ZaRea Invest, s.r.o., Kočovce 321, 916 31 Kočovce

Vec: **„IBV TOP DLHÉ DIELY“** žiadosť o pokračovanie zisťovacieho konania podľa § 29 zákona č. 24/2006 Z. z. o posudzovaní vplyvov na životné prostredie a o zmene a doplnení niektorých zákonov v znení neskorších predpisov

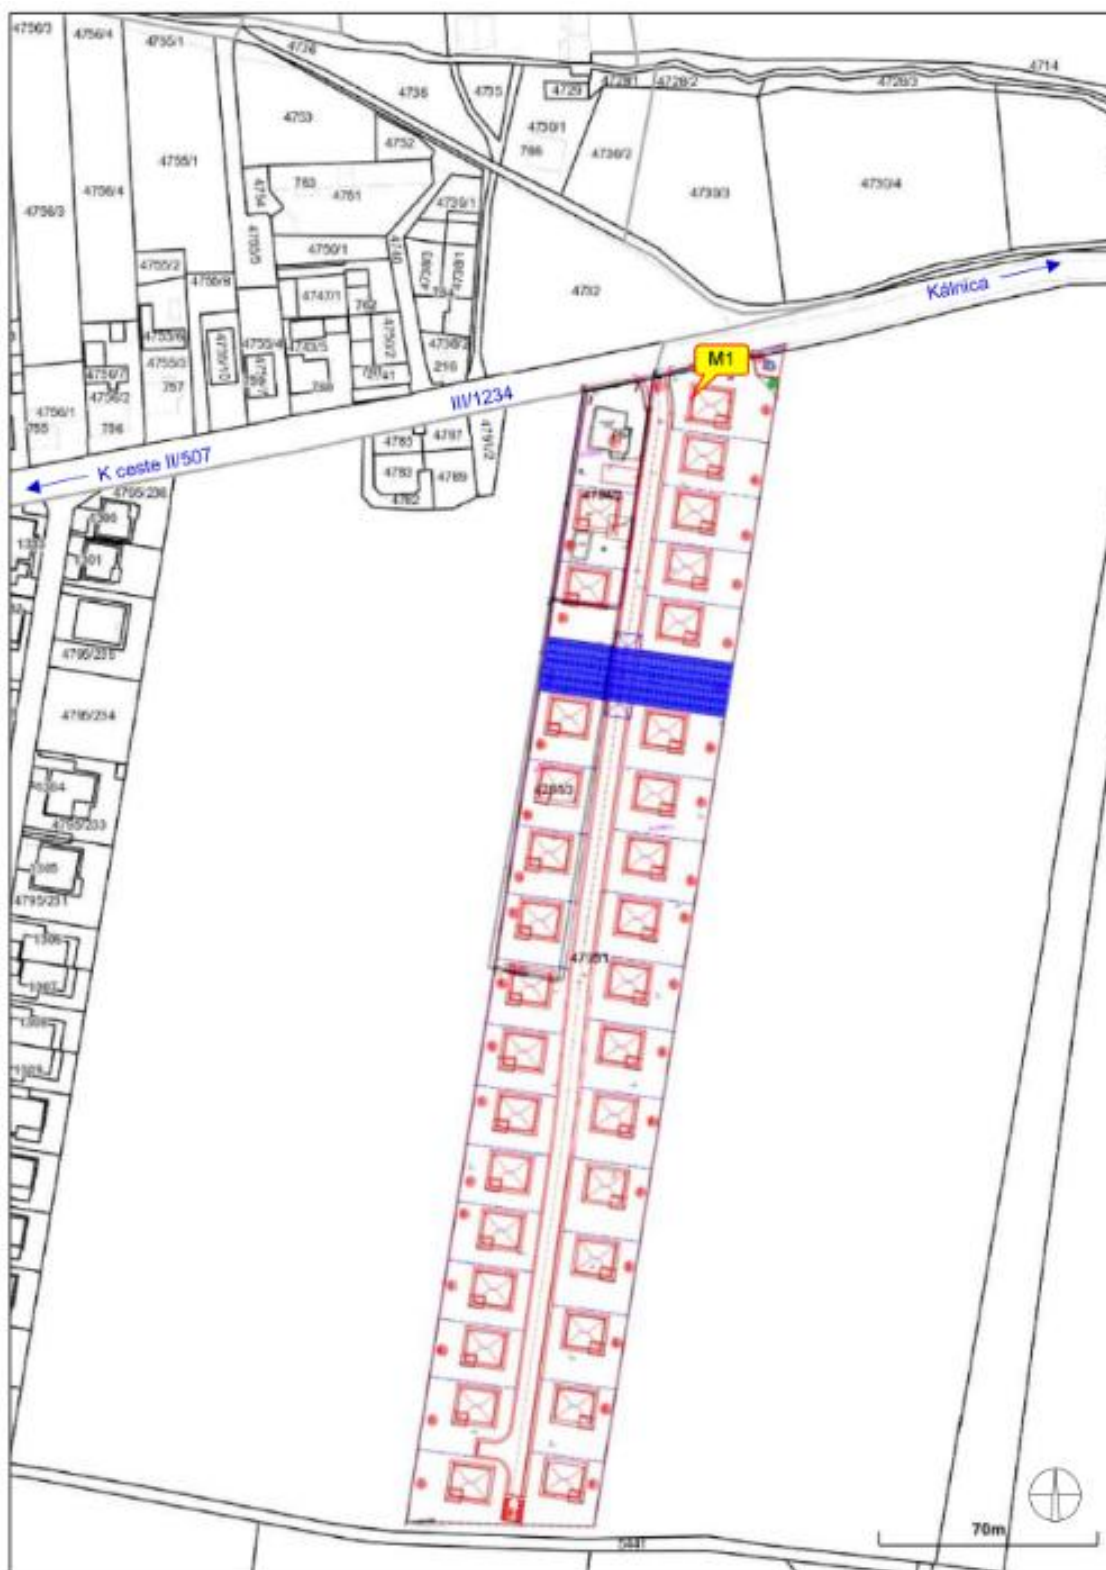
Realizácia úpravy cestnej priekopy južne od cesty III/1234 od jej križovania navrhovanými SO 02 VN prípojka a SO 07 Chráničky HDPE pre optiku po SO 03 Trafostanica, pri ktorej sa navrhuje vybudovanie vsaku z upravenej priekopy, vybudovanie vsaku na konci navrhovaného chodníka od situovania navrhovanej činnosti popri ceste III/1234 oproti RD na parcele KN-C s č. 4743/1 na k. ú. Rakofuby a úpravy cestnej priekopy južne od cesty III/1234 od predchádzajúceho navrhovaného vsaku po bod napojenia pre SO 06 Verejné osvetlenie, pri ktorom sa navrhuje vybudovanie vsaku z upravenej priekopy. Celkovo sa tak navrhuje vybudovanie 3 vsakovacích zariadení a úprava 2 úsekov cestnej priekopy južne od cesty III/1234. Nasledujúce obrázky znázorňujú situovanie navrhovaných opatrení, pričom budú dotknuté iba pozemky, ktoré už sú dotknuté realizáciou iných navrhovaných stavebných objektov a teda nedochádza k záberu nových pozemkov.

Navrhované dodatočné opatrenia zvýšia retenčnú schopnosť dotknutého územia a to vytvorením nového objemu cestných priekop na zadržiavanie vôd pri povodňových stavoch a ich odvedenie cez vsak do horninového prostredia a to v hĺbkach vhodných na vsakovanie z pohľadu koeficientu prietočnosti.

Hluková mapa $L_{Aeq,12h}$ z dotknutých dopravných trás v navrhovanom variante bez protihlukových úprav:

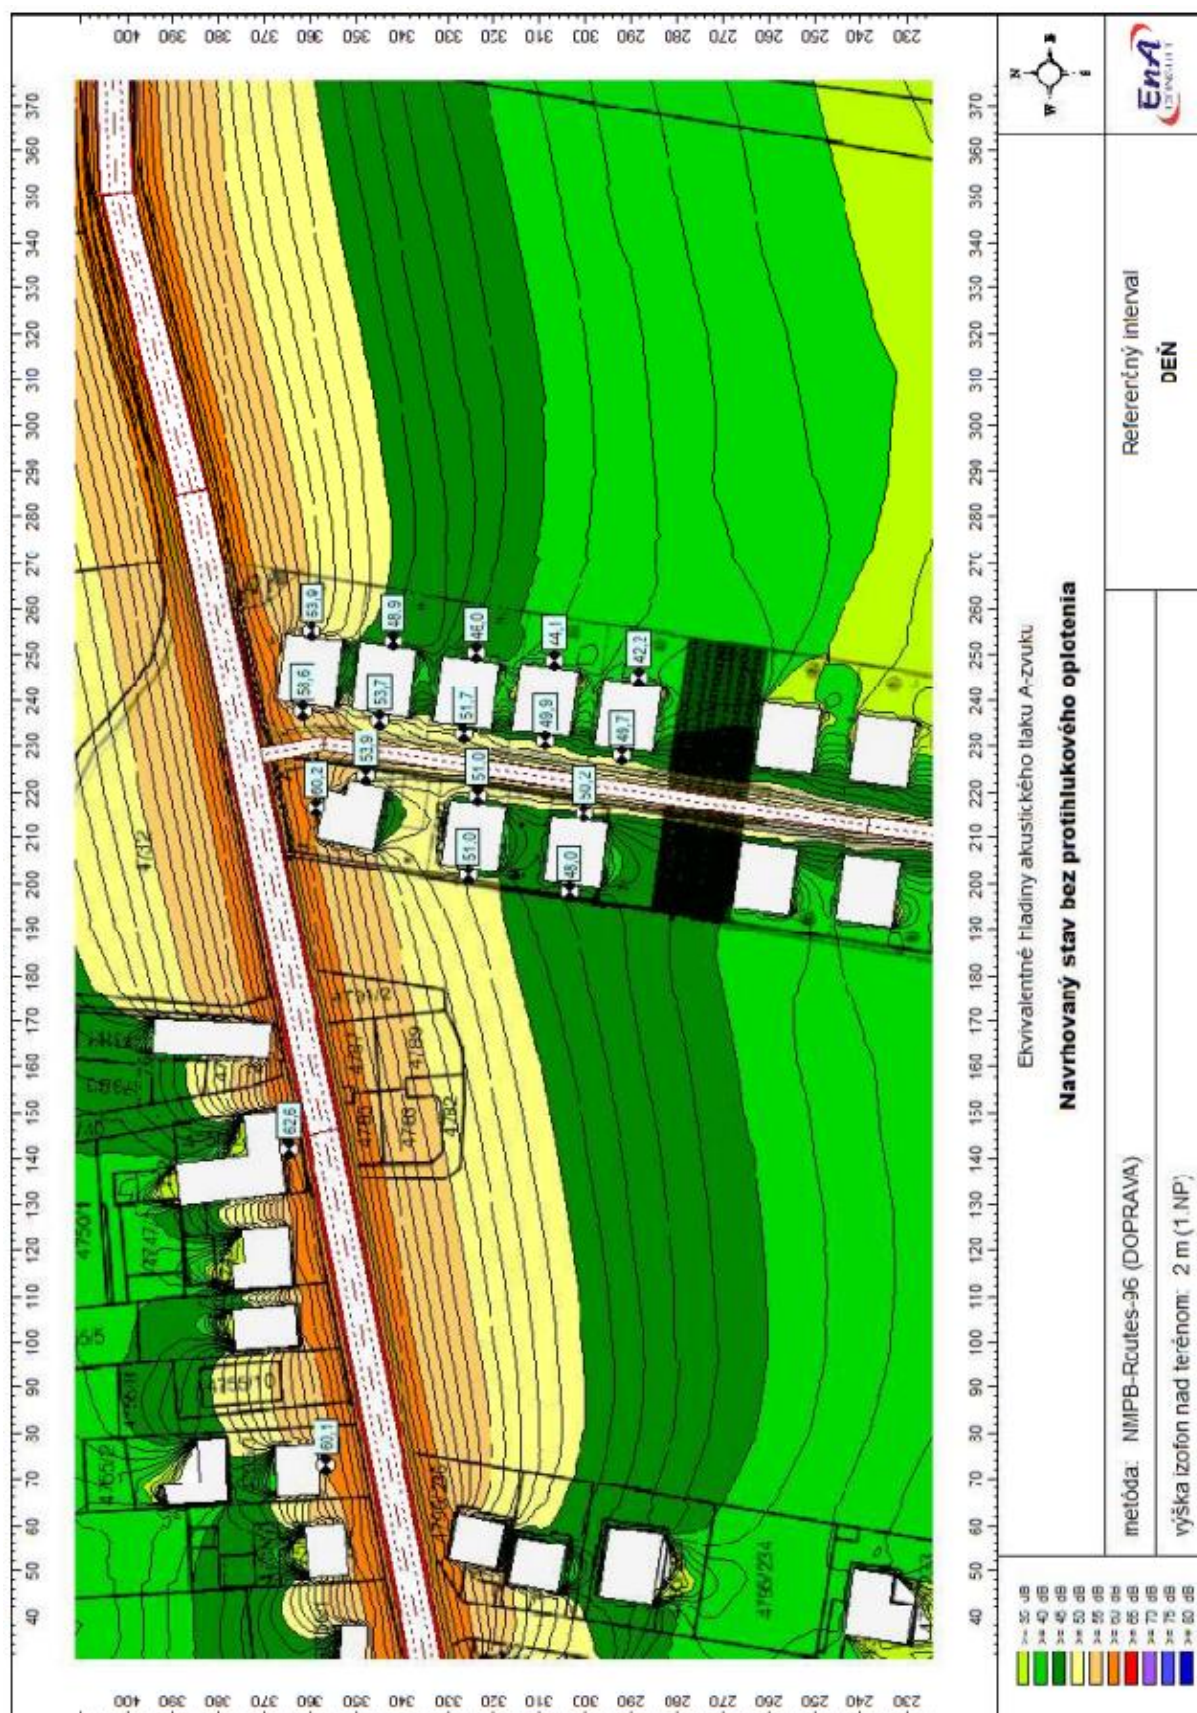
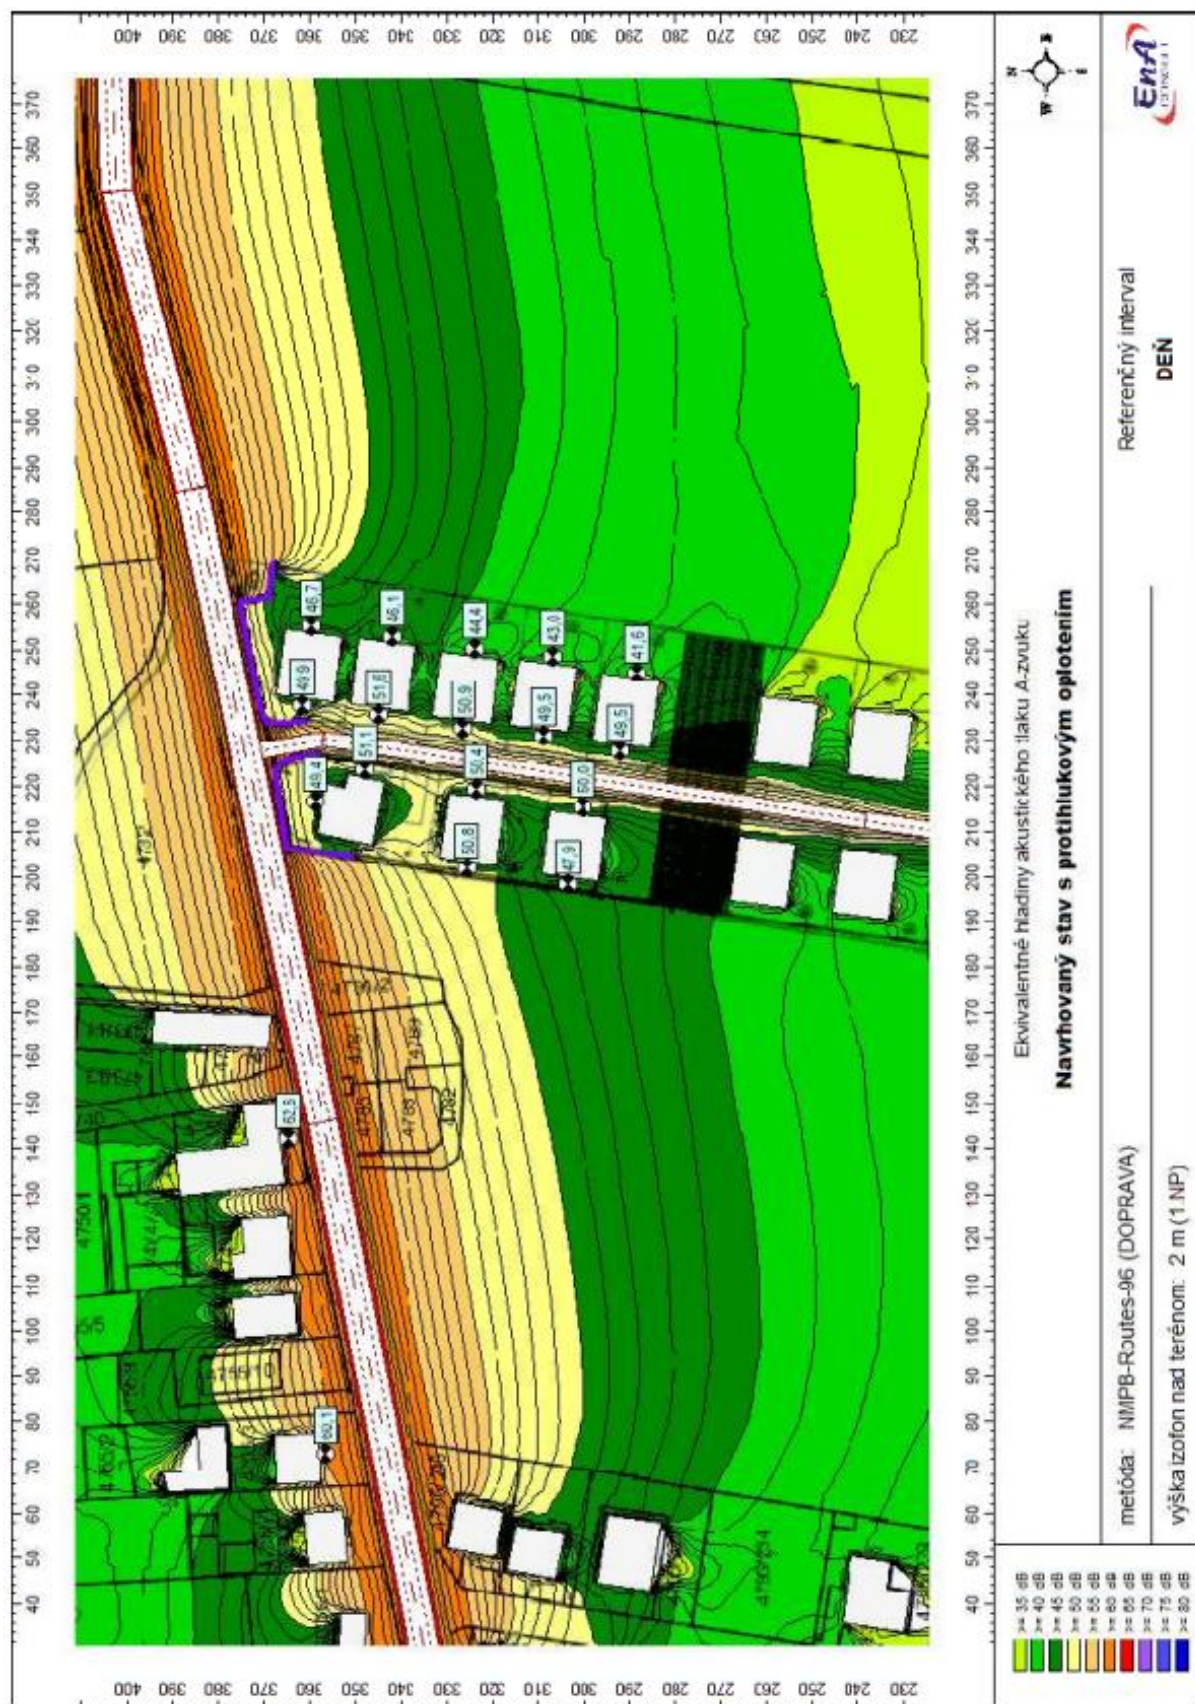
Realizácia rozšírenia navrhovaného SO 11 PROTIHLUKOVÁ STENA o výške 2,2 m na teréne po celej dĺžke styku územia určeného na výstavbu rodinných domov popri ceste III/1234 (okrem úseku navrhovanej stykovej križovatky navrhovanej miestnej komunikácie s cestou III/1234), tzn. od navrhovanej TS po koniec oplotenia existujúceho RD č. 767. Zároveň bude táto protihluková stena vybudovaná aj zo západnej strany predmetného územia od konca oplotenia existujúceho RD č. 767 pri ceste III/1234 po koniec jeho južnej fasády na hranici pozemku a z východnej strany existujúceho RD č. 767 po koniec navrhovaného chodníka zabezpečujúceho prepojenie navrhovanej zástavby s obcou Kočovce, resp. jej miestnou časťou Rakoluby popri navrhovanom dopravnom napojení v mieste navrhovanej stykovej križovatky a navrhovanej miestnej komunikácie s cestou III/1234. Obdobne tomu bude aj na druhej strane v mieste navrhovanej stykovej križovatky a navrhovanej miestnej komunikácie s cestou III/1234, kde sa napojí na navrhovanú protihlukovú stenu popri ceste III/1234 a z východu predmetného územia určeného na výstavbu bude protihluková stena pokračovať od navrhovanej TS po koniec parcely určenej na výstavbu prvého RD. Nasledujúci obrázok znázorňuje situovanie navrhovaných opatrení, pričom budú dotknuté iba pozemky, ktoré už sú dotknuté realizáciou iných navrhovaných stavebných objektov a teda nedochádza k záberu nových pozemkov.

Pre zníženie hlukového zaťaženia obytných objektov v okolí cesty III/1234 sa odporúča výstavba plného oplotenia pozemku navrhovaného rodinného domu v blízkosti cesty III/1234 a jestvujúceho rodinného domu č. 767 zo strany dopravných zdrojov hluku. Oplotenie má mať výšku 2,2 m nad terénom a má byť z hmotného, nepriezvučného materiálu bez škár (napr. betónové panely, tvarovky Durisol a pod.).
